Zienswijze: nr 1 van in totaal 13

**De voorziene fietsroute Hoevelaken/Amersfoort, langs de
Amersfoortsestraatweg**

**Reactie op: Ontwerptracébesluit en ontwerp saneringsbesluit A28/A1
Knooppunt Hoevelaken: Ontwerptracébesluit A28/A1 Knooppunt Hoevelaken**

Betreft: Ontwerptracébesluit

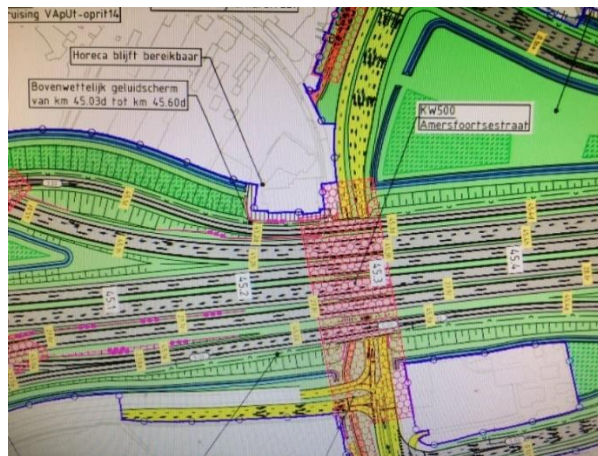
**Zienswijze: De voorziene fietsroute Hoevelaken/Amersfoort, langs de
Amersfoortsestraatweg nabij koffieshop/ drugscafé (Het Klavertje) en
Restaurant Tirol moeten zodanig aangepast worden dat:**

- **Een doorgaand fietspad volledig binnen de contourlijnen en projectgrenzen valt** (in het OTB wordt een deel van dit fietspad overgelaten aan later ontwerp van gem. Amersfoort)
- **Het fietspad wordt volledig fysiek gescheiden van de toegangsweg naar het drugscafé**
- **Een volledige en acceptabele oplossing, voor zowel de verkeersveiligheid als de sociale veiligheid wordt getoond in het TB.**

Direct naast deze fietsroute ligt een (thans gesloten) restaurant, met aan de achterzijde een koffieshop/ drugscafé (Het Klavertje). Het fietspad voegt over een lengte van plm. 150m samen met de toevoerweg naar het drugspand: Een absoluut ontoelaatbare en onveilige situatie, zowel vanuit het standpunt van verkeersveiligheid als sociale veiligheid.

De contourlijn van het project wijkt op deze locatie sterk uit naar de westzijde, alleen om ruimte te maken voor parkeergelegenheid en de toerit van het drugscfé. Om dit mogelijk te maken moet een hoge keermuur worden gebouwd om de naastgelegen rijbaan te kunnen bouwen. Toch wordt in het rapport verklaard dat deze regeling nog onvoldoende is en dat verder wordt gezocht met partijen naar een volledige oplossing.

SHB&L is van mening dat het project op deze wijze niet correct gedefinieerd is en dat de verkeers- en sociale veiligheid op deze plek onvoldoende is. De contourlijn moet zodanig worden aangepast dat het doorgaande fietspad binnen de projectgrenzen valt en een volledige en acceptabele oplossing voor het fietspad wordt getoond, fysiek gescheiden van de toegangsweg naar het drugspannd (door bij voorbeeld vanrails).

Bovendien dienen ook afwerkingsniveau 's van de betreffende tunnels en onderdoorgang, verlichtingsniveaus, camerabewaking en eventuele andere maatregelen te worden gedefinieerd.

Het TB dient te worden aangepast zoals omschreven of vergelijkbaar.
